**INFORME DE HITO DE CONTROL
Nº 011-2025-OCI/0341-SCC**

**“REHABILITACIÓN Y MEJORAMIENTO DE LA TROCHA
CARROZABLE HUANDOVAL – CHAUCHARA – NINABAMBA,
DISTRITO DE HUANDOVAL, PROVINCIA DE PALLASCA,
DEPARTAMENTO ÁNCASH”**

**HITO DE CONTROL Nº 10: ESTADO SITUACIONAL DE LA OBRA
AL 22 DE AGOSTO DE 2025**

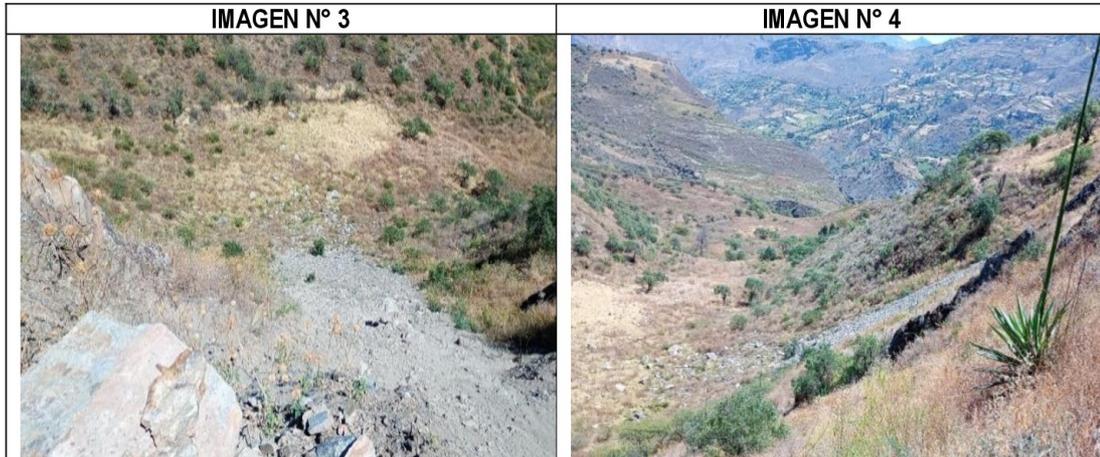
Es oportuno indicar que, la Comisión de Control observó durante el recorrido material depositado en terrenos adyacentes a la carretera entre el tramo comprendido desde la progresiva km 12+438 hacia Chauchara, según consta en el n.º 021-2025-OCI/MPP de 20 de agosto de 2025, como se muestra a continuación:

Por lo tanto, la obra se encuentra retrasada en un 16,22% respecto al avance programado acumulado; además, se deja constancia que los 12 438 metros de vía se encuentran en estado de abandono, afectando a los centros poblados involucrados en los objetivos de la obra, debido a la falta de actividades de limpieza y recuperación de tramos que imposibilitan el tránsito vehicular en condiciones de seguridad.

Fuente: Actas n.º 020 y 021-2025-OCI/MPP de 18 y 29 de agosto de 2025.

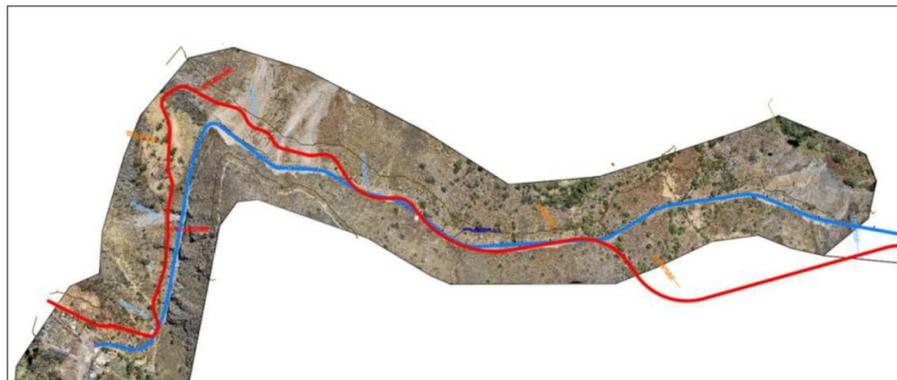
De la inspección física realizada el 19 y 20 de agosto de 2025, según consta en las actas n.ºs 020 y 021-2025-OCI/MPP, respectivamente, se constató el levantamiento fotogramétrico con equipo aéreo no tripulado (Dron Mavic3Enterprise RTK), en adelante Dron, realizado por un profesional de topografía, como se muestra a continuación:

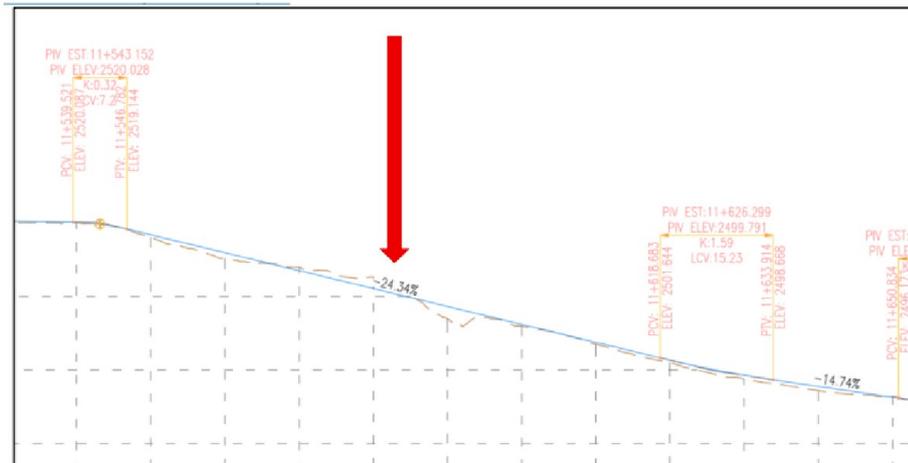
- **Hallazgo:** El análisis de los datos obtenidos revela que la ejecución de la obra *no ha respetado los ejes y el trazado especificados en el Expediente Técnico. La superposición de ejes (Eje Proyectado del Expediente Técnico y Eje Físico Levantado en Campo por la CGR) evidencia una ejecución inadecuada de la obra.*
- **Sustento Técnico:** Esta desviación del trazado oficial se atribuye a la *ausencia de un control topográfico permanente y especializado durante el proceso constructivo.*
- **Implicación:** El no respetar los ejes impactan directamente en las *longitudes y volúmenes de movimiento de tierra, lo que puede generar discrepancias significativas respecto a lo planificado y presupuestado.*

En presente imagen se muestra dos ejes de color azul y rojo, en ello la línea azul es lo que corresponde el levantamiento fotogramétrico de la CGR, la línea roja es el eje del expediente técnico.
